Prefeitura Municipal de Cajamar – SP

Ref: Edital de Concorrência Pública nº 05/2022 - Processo Administrativo nº 1006/2022

Assunto: Impugnação de Edital

1.3.1. Projeto da Estrutura Metálica (6 vigas)

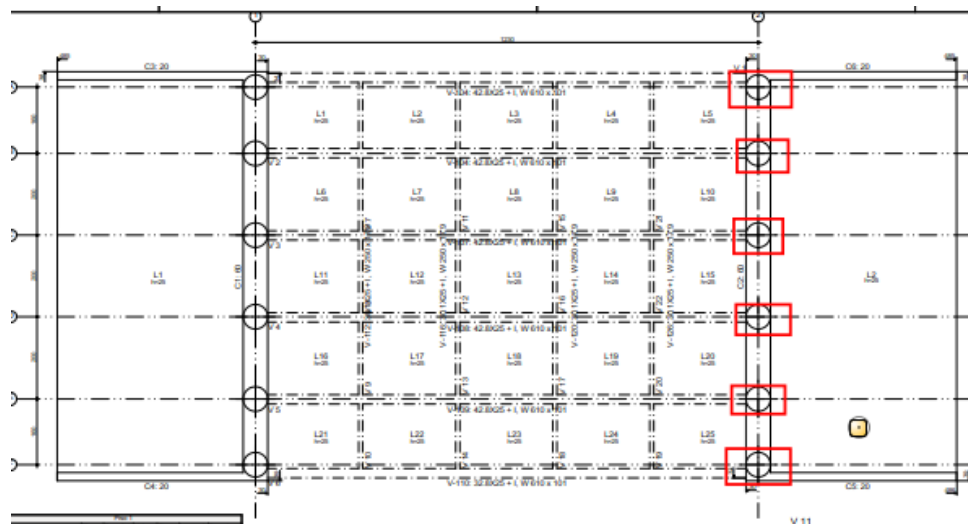
- 1.1. Nos Projetos recebidos não apresenta uma seção transversal da ponte.
- 1.2. Em nenhum Projeto consta onde será localizado o gabião, bem como suas dimensões.
- 1.3. No Projeto da Estrutura Metálica apresenta 6 vigas W610x101, no entanto o Memorial Descritivo cita 7 Vigas.

1.5.1 Projeto de Fundação

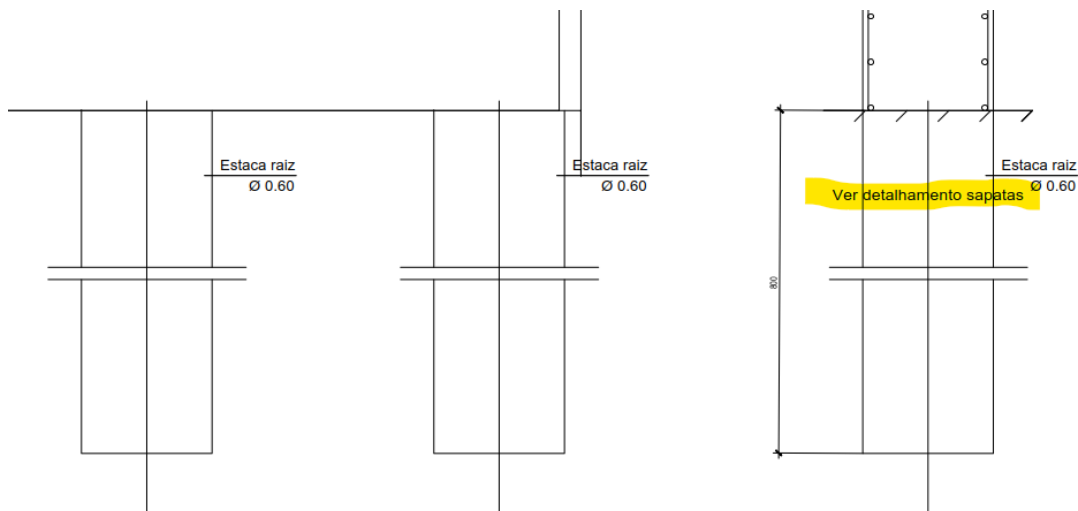
1.5 No Projeto de Fundação consta “ver detalhamento sapatas”, porém não recebemos nenhum Projeto com este detalhamento.
